Referencia: Expediente: LAM5678
Asunto: Comunicación Resolución No. 00391 del 20/03/2018

RESOLUCIÓN N° **00391**

Por la cual se resuelve un recurso de reposición y se toman otras determinaciones"

Figura 2.5 Áreas de Influencia Indirecta y Directa Físico-biótica del proyecto

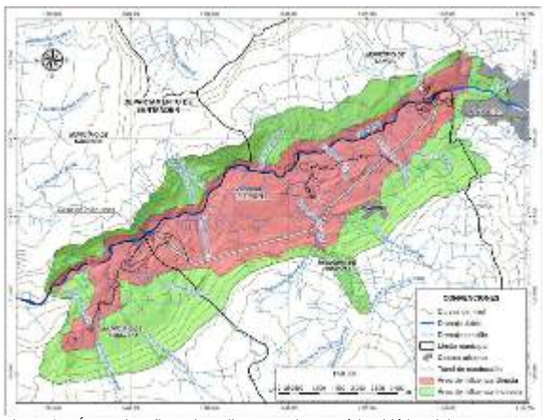
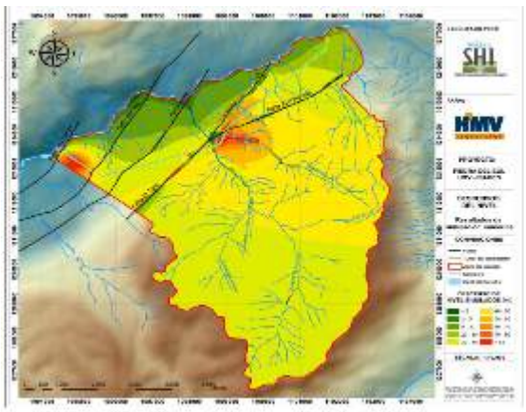
Además, una comparación entre la Figura 2.5 Áreas de Influencia Indirecta y Directa Físico-biótica del proyecto, presentado por la empresa en el capítulo 2, página 8 y la Figura 3.54 Zona de posible afectación del túnel de conducción. Escenario A (capitulo 3, página 139), muestra una incoherencia entre lo planteado como áreas de afectación en lo que respecta al recurso hídrico subterráneo. Se evidencia un análisis aislado y parcializado, excluyendo al casco urbano de Pinchote y la cuenca hidrológica de la quebrada La Pinchota del Área de Influencia Directa - AID, siendo estas, las áreas de mayor afectación por abatimiento de los niveles simulados.

Por lo anterior esta Autoridad considera que la metodología utilizada para llevar a cabo los modelos hidrogeológicos es adecuada. Sin embargo, existieron inconsistencias en la delimitación y justificación del área de influencia física del proyecto. En consecuencia, esta autoridad ratifica lo expuesto en la Resolución objeto de alzada.

Figura 1 Localización de Áreas de importancia para la Conservación de aves en al área de influencia del Proyecto Hidroeléctrico
Fuente: SIG ANLA.01/02/2018,

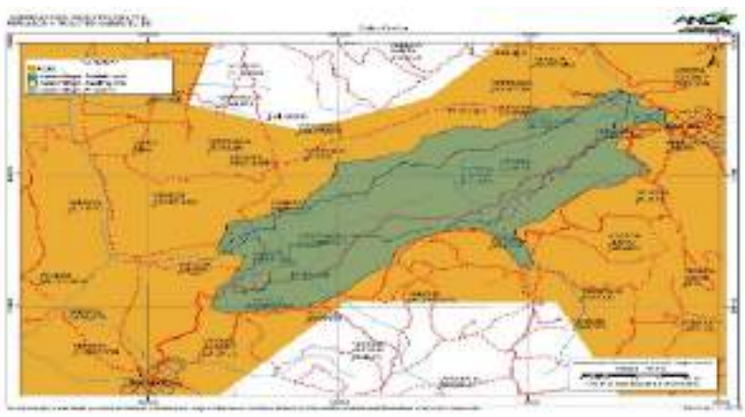
Por lo anterior, es dable señalar que la sociedad ISAGEN S.A. E.S.P no realizó un análisis que permita esclarecer cuales fueron los elementos técnicos que dan soporte a la definición del área de influencia, por lo que se considera que no da cumplimiento a lo establecido en el numeral 2.3 del artículo primero del Auto 2766 del 03 de septiembre del 2012, en relación a justificar técnicamente la determinación de la definición del Área Influencia Indirecta -AII del proyecto desde los componentes (…) y biótico (…), por tanto, esta Autoridad se reitera que el Área de Influencia del Proyecto no fue delimitada conforme a los Términos de Referencia HE-TER-1-01 ni de acuerdo a lo solicitado en el Auto 2766 del 2012.

Aunado a lo anterior, la ausencia de información en la caracterización biótica relacionada en las Áreas de Importancia para la Conservación de Aves – AICA, teniendo en cuenta que toda el área de influencia del proyecto se encuentra sobrepuesta al AICA CO074 (Bosques Secos del Valle del Río Chicamocha), establecida desde el 2008 y cuyo principal objetivo es determinar el estatus, la distribución y los requerimientos ecológicos de dos especies de aves endémicas del cañón del Chicamocha y críticamente amenazadas: el Cucarachero de Nicéforo (Thryothorus nicefori) y el Colibrí Ventricastaño (Amazilia castaneiventris)4, información de carácter relevante para el análisis de la caracterización y contenido del Estudio de Impacto Ambiental-EIA. También para dicha área se establecen endemismos a nivel de especie y subespecie, como el de Ortalis columbiana, Myiarchus apicalis, Momotus

Figura 2.5 Áreas de Influencia Indirecta y Directa Físico-biótica del proyecto.

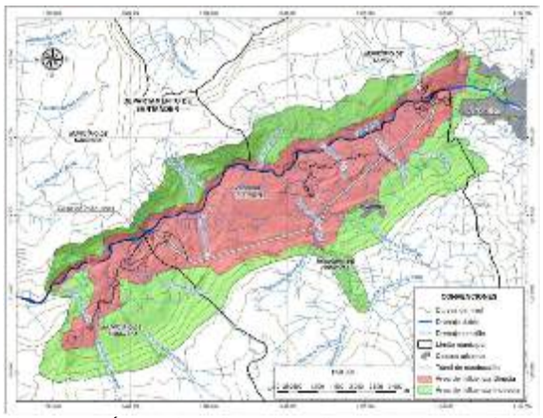
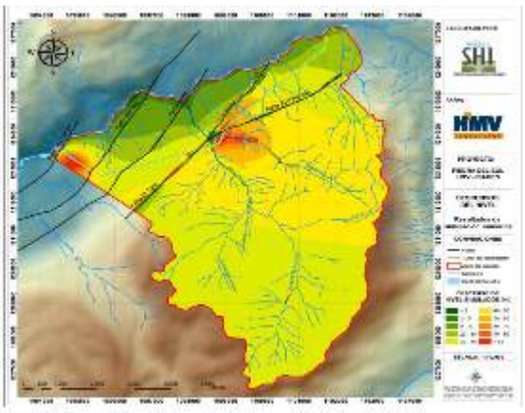
Una comparación entre la Figura 2.5 Áreas de Influencia Indirecta y Directa Físico-biótica del proyecto, presentado por la empresa en el capítulo 2, página 8 y la Figura 3.54 *Zona de posible afectación del túnel de conducción. Escenario A* (capitulo 3, página 139), muestra una incoherencia entre lo planteado como áreas de afectación en lo que respecta al recurso hídrico subterráneo. Se evidencia un análisis aislado y parcializado, excluyendo al casco urbano de Pinchote y la cuenca hidrológica de la quebrada La Pinchota del área de influencia directa, siendo estas, las áreas de mayor afectación por abatimiento de los niveles simulados.

Figura 3. Comparativo de diseños de infraestructura

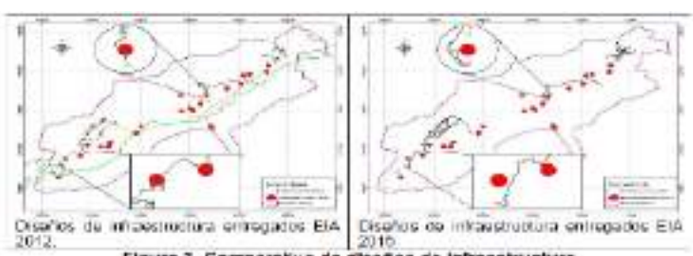
Lo anterior, demuestra como las Empresas Promotoras del Proyecto desde los diseños evitan impactos, como es en este caso la afectación de puntos de agua, precisamente por el reconocimiento de la situación delicada respecto al recurso y con el fin de evitar una afectación innecesaria (ver plano 2148-08-Cv-DW-067 del EIA con 4120-E1-102020 del 12 de agosto de 2011 y ver plano 16 "VIA A CASA DE MAQUINAS" del EIA con información adicional con radicado 2015006374-1-00 DEL 10 de febrero de 2015).

Fuente: Figura 3.148. Capítulo 3. Medio físico. Proyecto Hidroeléctrico Piedra del Sol. 2015

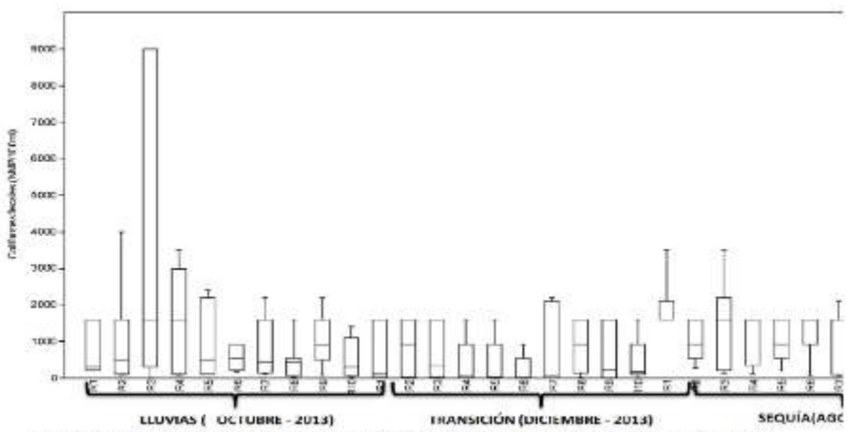
Lo anterior, demuestra que en el río Fonce una reducción en la velocidad y profundidad del agua, como consecuencia de una hidrodinámica diferente y/o la reducción del caudal del río, ocasiona una mayor sedimentación de los contaminantes provenientes de la ciudad de San Gil, lo que se puede corroborar en la figura siguiente, correspondiente a la Figura 3.148 del EIA, donde se refleja que la concentración de coliformes fecales, se reduce significativamente a medida que se desciende en el tramo con reducción de caudal (R1 – R10) y que esta se presenta menos acusada durante la época de estiaje.

Los análisis anteriores permiten demostrar que no necesariamente la reducción del caudal del río Fonce como consecuencia de la operación del Proyecto, implicará una menor capacidad de asimilación en el tramo con reducción de caudal de los patógenos de coliformes totales y fecales y de la materia orgánica provenientes de la ciudad de San Gil.

Figura 3.64 DHI para manantiales y quebradas y descensos simulados con el modelo numérico

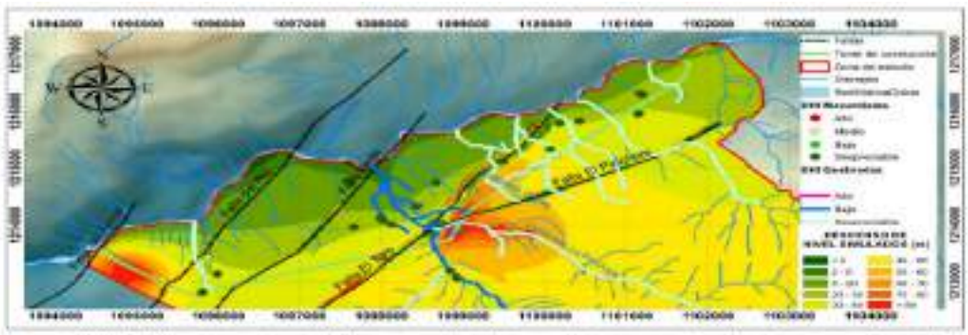
La comparación realizada en el documento (Figura 3.64; capitulo 3; página 156) y en el cual resalta la coherencia relativa entre el modelamiento numérico y el DHI, generando una alerta de monitoreo en la quebrada La Laja. Sin embargo, se evidencia ciertas incongruencias en el análisis comparativo. Por ejemplo: para la modelación matemática la mayor afectación por el abatimiento de niveles en la zona, se encuentra localizada en la confluencia de los sistemas de fallas de El Toro y El Pinchote, siendo la Quebrada La Pinchota, el drenaje con mayor afectación, mientras que el método DHI considera despreciable la afectación para este cuerpo de agua. Por otro lado, los manantiales se consideran de muy baja afectación (despreciable por utilizar el término propuesto) con la metodología DHI y en una zona con descensos entre 20 y 40 metros de abatimiento.

Figura 3.64 DHI para manantiales y quebradas y descensos simulados con el modelo numérico

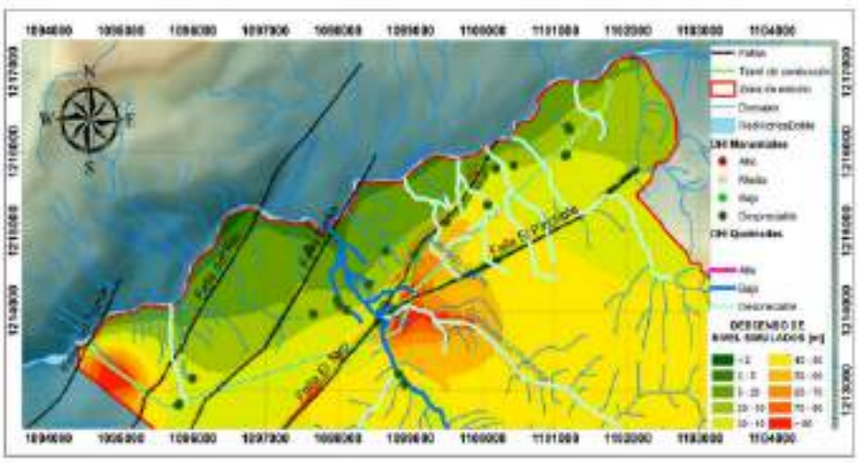
Por otro lado, los manantiales se consideran de muy baja afectación (despreciable por utilizar el término propuesto) con la metodología DHI en una zona con descensos entre 20 y 40 metros de abatimiento.

Figura 36. Relación Manantial vereda ojo de agua versus obras

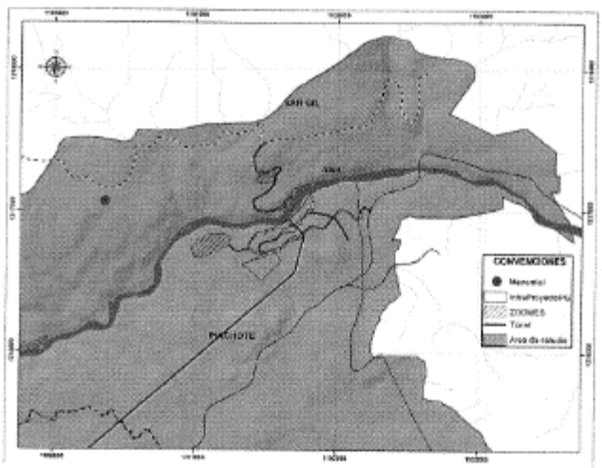
ISAGEN manifiesta que, en la Vereda Ojo de Agua del municipio de San Gil, se realizó el inventario de manantiales, por HMV Ingenieros e Hidroceron en el año 2010 y 2011, dentro del cual se identificó el manantial Ojo de agua, identificado con el ID 15, en las coordenadas 1.100.356 E y 1.217.061 N, ver Tabla 3.12, numeral 3.2.5.3. Inventario de puntos de agua. Adicionalmente, en la vereda Ojo de agua, las obras que se realizarán corresponden a la vía de acceso al contrafuerte derecho y una zona de depósito, las cuales no entrarán en conflicto con el manantial identificado, tal como se observa en la siguiente figura.

Figura 3.64 DHI para manantiales y quebradas y descensos simulados con el modelo numérico

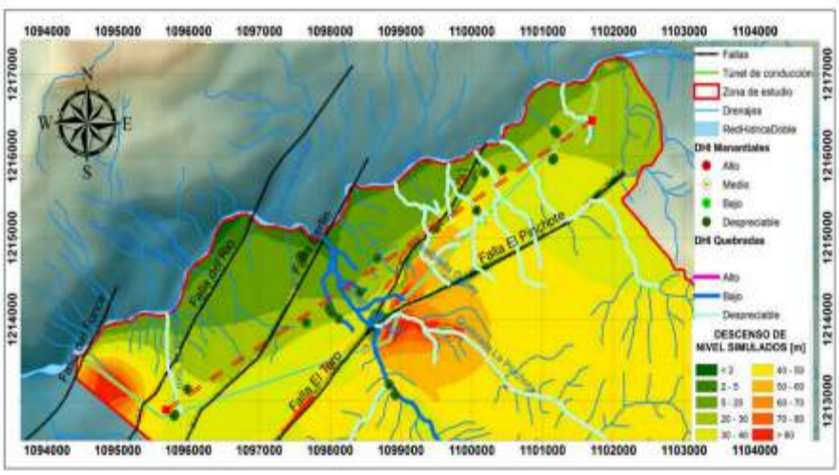
En relación con las variaciones del nivel freático la modelación numérica muestra un descenso en los niveles de 5 hasta 40 metros, sobre el corredor de descarga que conforman los manantiales inventariados y que son altamente sensibles a cualquier fluctuación por mínima que esta sea. Este impacto tendría un carácter irreversible si se tiene en cuenta la descripción presentada en el Estudio de Impacto Ambiental- EIA, por lo que su importancia estaría en crítico. Ahora bien, el análisis con el método DHI considera despreciable la afectación para los cuerpos de agua y los manantiales, por lo que la importancia de este impacto estaría como bajo a muy bajo. Razón por la cual, esta Autoridad no encuentra coherencia en los resultados presentados.

Figura 2.5 Áreas de Influencia Indirecta y Directa Físico-biótica del proyecto.

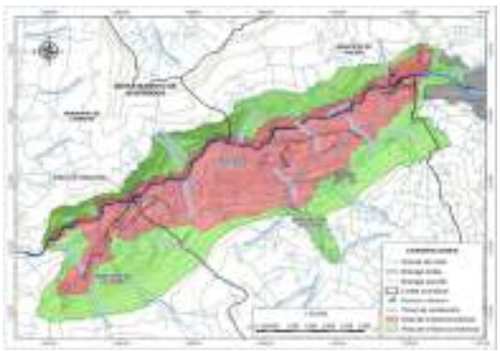
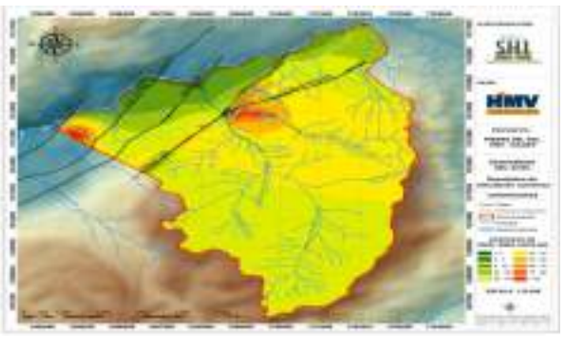
Además, una comparación entre la Figura 2.5 *Áreas de Influencia Indirecta y Directa Físico-biótica del proyecto*, presentado por la empresa en el capítulo 2, página 8 y la Figura 3.54 *Zona de posible afectación del túnel de conducción. Escenario A* (capitulo 3, página 139), muestra una incoherencia entre lo planteado como áreas de afectación en lo que respecta al recurso hídrico subterráneo. Se evidencia un análisis aislado y parcializado, excluyendo al casco urbano de Pinchote y la cuenca hidrológica de la quebrada La Pinchota del área de influencia directa, siendo estas, las áreas de mayor afectación por abatimiento de los niveles simulados.
